品番	TMJ40L2	B	品名	壁付サーモスタット混合水栓	1 / 3
----	---------	---	----	---------------	-------

<b>金具補修品互換性情報</b>	製品の前期型品・後期型品を識別し、それぞれに対応した補修品を選定してください。	2-A1-0015
-------------------	---	-----------

<b>件名</b>	<b>吐水口補修時の注意情報</b>
<b>対象製品</b>	TMG40-1 TMG40-1Z TMHG40-1 TMHG40-1Z TMHG40-1R TMHG40-1RZ TMJ40L2 TMJ40L2Z TMJ40R2 TMJ40R2Z TMHG40B1 TMHG40B1R TMHG40B1RZ TMHG40B1S TMHG40B1SZ TMHG40B3 TMHG40B3Z TMHG40B3R TMHG40B3RZ TMHG40L1 TMHG40L1Z TMHG40L2 TMHG40L2Z TMHG40L3 TMHG40L3Z TMHG40R1 TMHG40R1Z TMHG40R2 TMHG40R2Z TMHG40R3 TMHG40R3Z

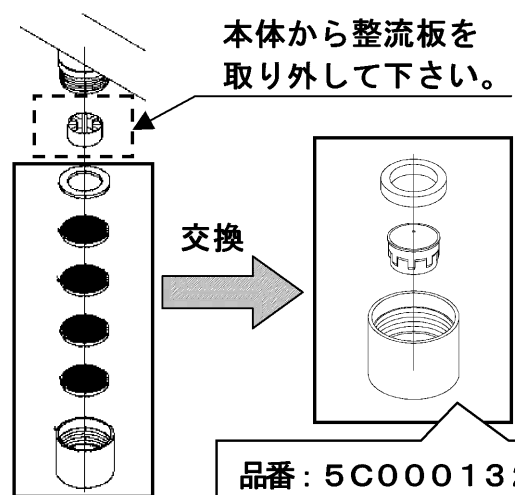
### 新旧製品識別方法

<b>前期型品</b>	切替時期 2011年6月頃	<b>後期型品</b>

**注意** 旧型品を補修の際は、整流板の抜き忘れにご注意下さい。  
整流板は、水栓本体側に取り付いています。

<b>前期型品</b>	<b>後期型品</b>
 <p>交換</p> <p>品番: 5C000132</p>	<p>5C000132で補修できます。 (そのまま取り付けます)</p>
